Mission régionale d'autorité environnementale

**Avis de la Mission Régionale d'Autorité environnementale
de Bourgogne-Franche-Comté
sur le projet de création d'une carrière
au lieu-dit « Les Champs carrés »
sur la commune de Saint-Cyr-les-Colons (89)**

n°BFC-2021-2634

Plan de masse et localisation du projet d'exploitation d'une carrière (extrait du dossier d'étude d'impact)

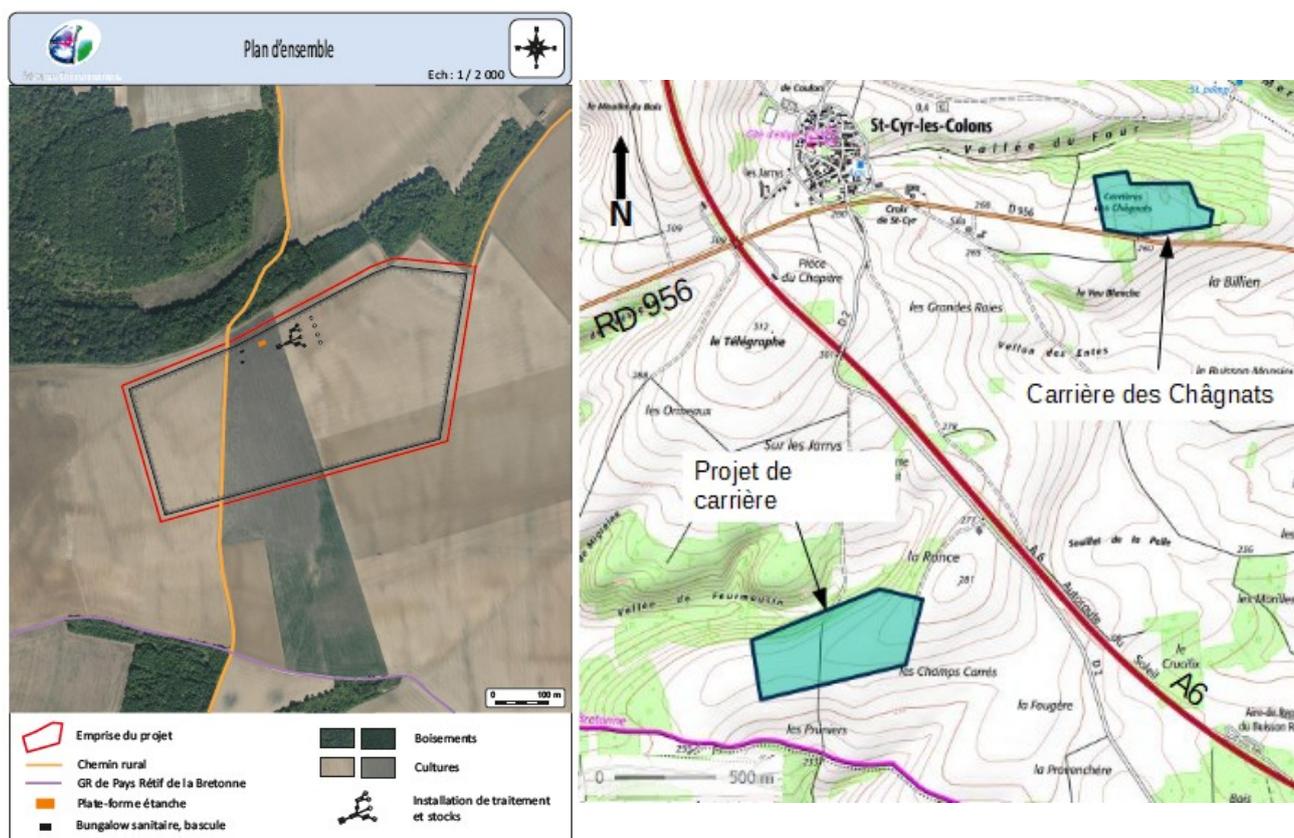
Le projet est réalisé en vue du remplacement de la carrière actuellement exploitée par cette même entreprise sur la commune (« carrières des Châgnats » à 2 km au nord du projet), autorisée par arrêté préfectoral jusqu'en 2026 avec une production moyenne de 150 000 tonnes par an et maximale de 200 000 tonnes par an (ces chiffres ne figurent pas dans l'étude d'impact). **La MRAe recommande d'intégrer à l'étude d'impact les données concernant les caractéristiques techniques de la carrière actuellement en exploitation (production, destination, type de roches, volume de gisement exploitable restant, remise en état, etc.) que le projet est destiné à remplacer.**
